# NH2 D'Trim Mood Lamp LIN Slave A.04 241104

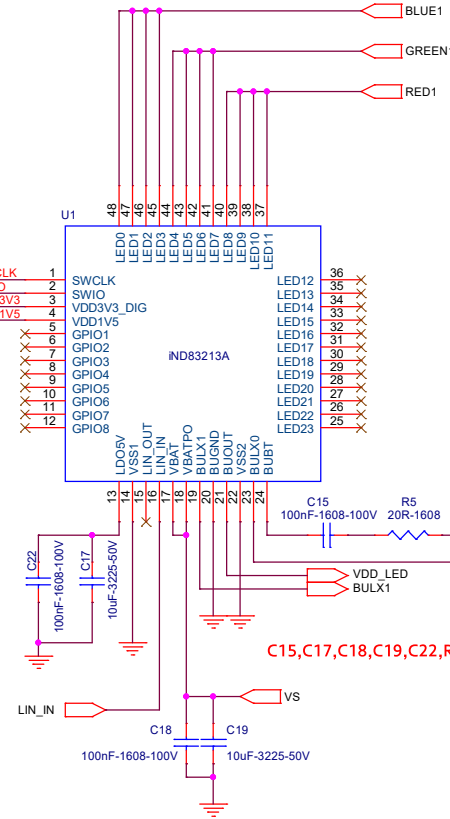
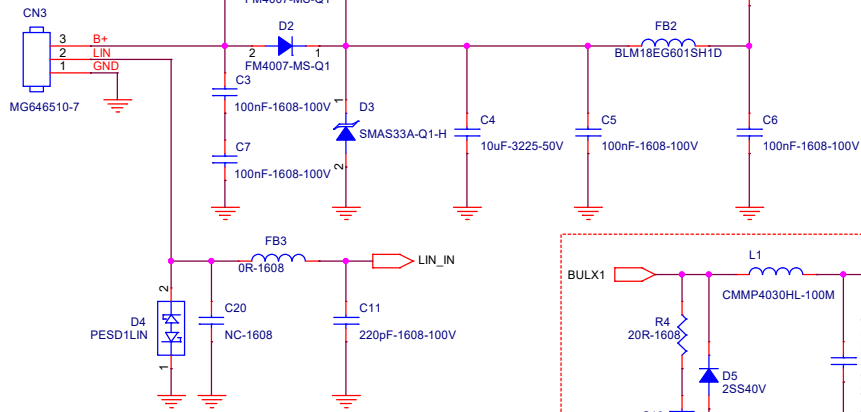
2023.09.05  
MCU공급이슈에 따른 Vender 이원화 적용  
iND83213 적용

- 2023.12.04 (A.02)
1. iND83213A MCU 펌웨어 공유화 관리를 위한 LED Port 핀배열 수정
  2. LED Port 단 저항 삭제(Bead 자리 확보용 유지)
  3. 와이어링설계요청서 작성 / 제출 간 고객사 요청사항에 의한 메인커넥터 변경(TE 3P Ver DIP Type --> KET 3P Hor SMD Type)

- 2024.08.16 (A.03)
- ESD ±18kV, ±25kV Fail 관련 강화 측면 LED 커넥터부 GND 패턴 추가(커넥터 변경: 4Pin-->5Pin)
